女川原子力発電所第2号機 工事計画審査資料	
資料番号	O2-変2-他-F-24-0001 改0
提出年月日	2023年3月6日

女川原子力発電所第2号機 設計及び工事計画変更認可申請の概要

2023年3月6日
東北電力株式会社

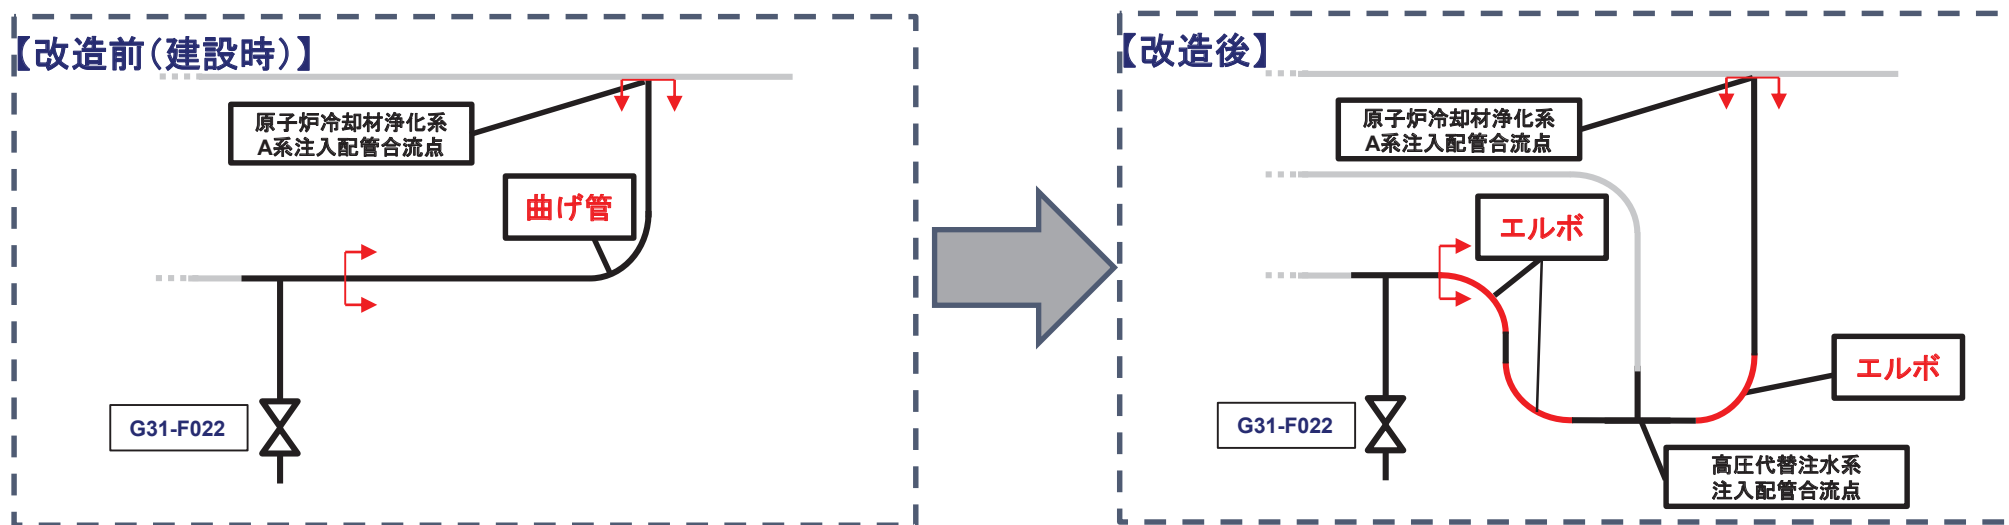
- 原子炉冷却材浄化系 主配管 (G31-F022～高圧代替注水系注入配管合流点) (高圧代替注水系 注入配管合流点～原子炉冷却材浄化系A系注入配管合流点)について、設計進捗により配管の一部を曲げ管からエルボ材に変更する。

<対象機器>

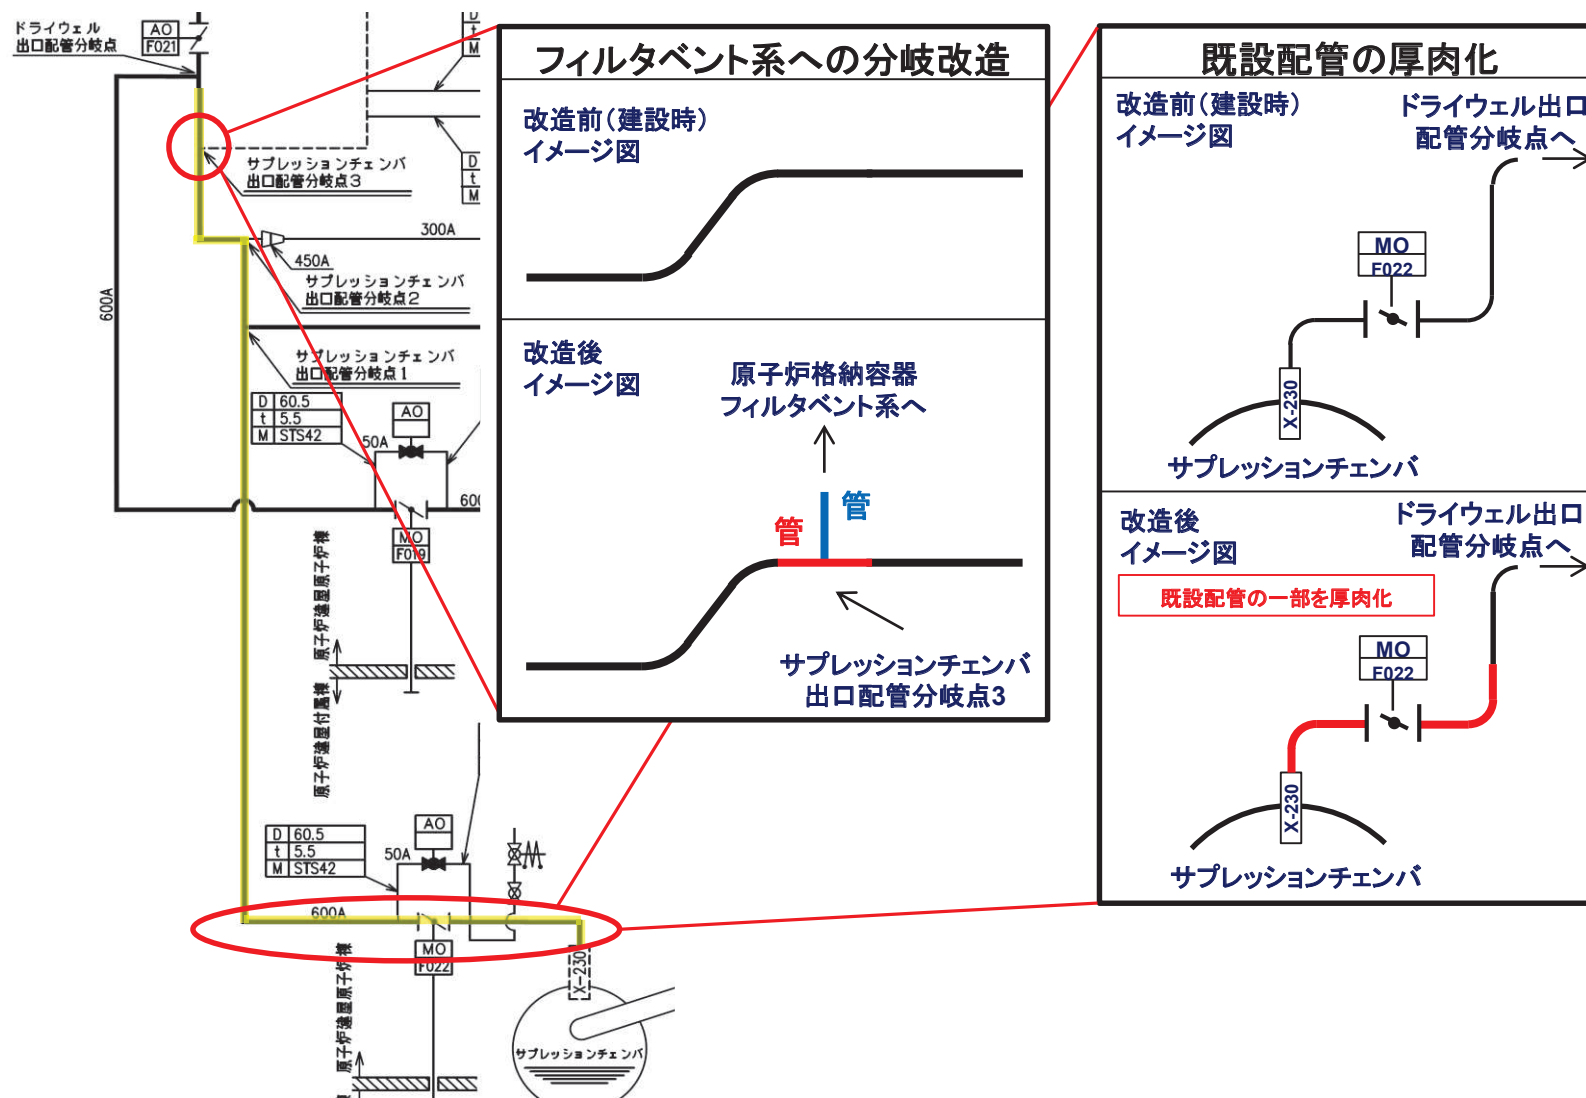
- 非常用ガス処理系主要弁(T46-F001A,B およびT46-F003A,B)について、設計進捗により弁箱厚さを変更する。また、弁ふた厚さ及び弁ふた材料を記載する。

- ・弁箱厚さの設計確認値について、 から腐食代 を考慮した に変更する。
- ・弁ふた厚さ、材料について、以下の通り記載を行う。
弁ふた厚さ:
弁ふた材料:S25C
